Dotyczy przetargu nieograniczonego na: „Dokumentację techniczną i budowę budynków szkoły podstawowej, hali sportowej i przedszkola z urządzeniami budowlanymi i zagospodarowaniem terenu w Julianowie w formule zaprojektuj i wybuduj w ramach zadania inwestycyjnego pn.: „Szkoła w Julianowie wraz z zagospodarowaniem terenu”.

Zamawiający zawiadamia, że Wykonawcy, na podstawie art. 135 ust. 1 ustawy Prawo zamówień publicznych zwrócili się z zapytaniami o wyjaśnienie treści SWZ. Poniżej treść pytań i odpowiedzi.

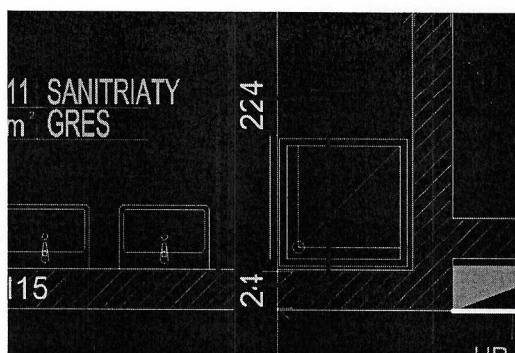
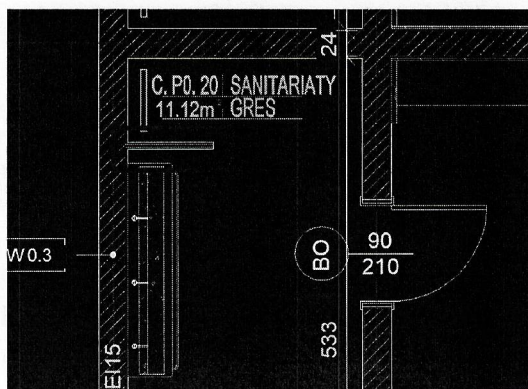
1. Z jakiego materiału wykonane są przegrody zaznaczone na poniższych rysunkach?

Ścianki prysznicowe HPL wodoodporny o grubości ok. 1 cm.

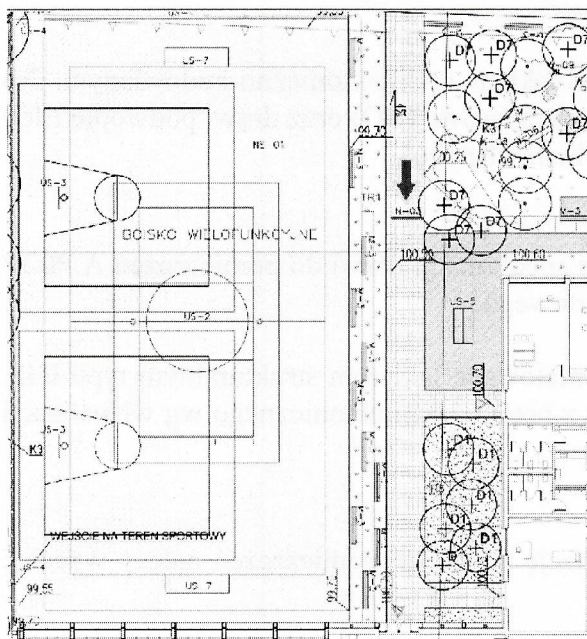
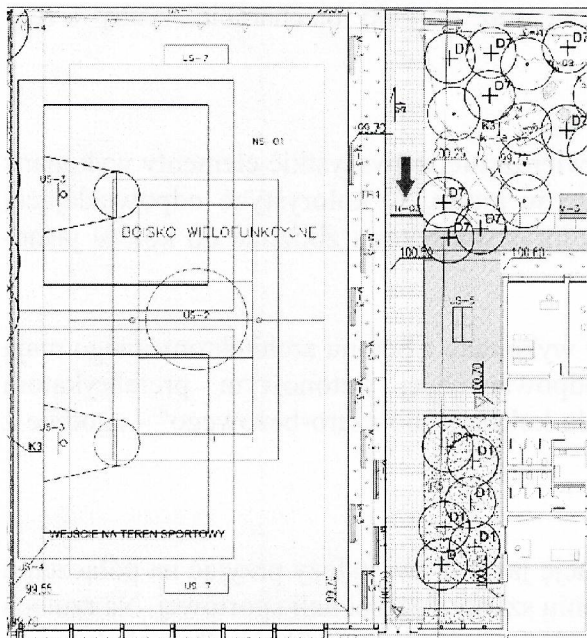
Dotyczy: Nawierzchnie zewnętrzne - Prosimy o potwierdzenie, że nawierzchnia pomiędzy szkołą, a boiskiem wielofunkcyjnym oraz nawierzchnia w ogrodzie przedszkolnym ma być wykonana jako nawierzchnia N-03.

Zamawiający potwierdza, że jest to nawierzchnia N-03 BRUK KLINKIEROWY zgodnie z oznaczeniem na rysunku Z-01 dołączonym do dokumentacji.
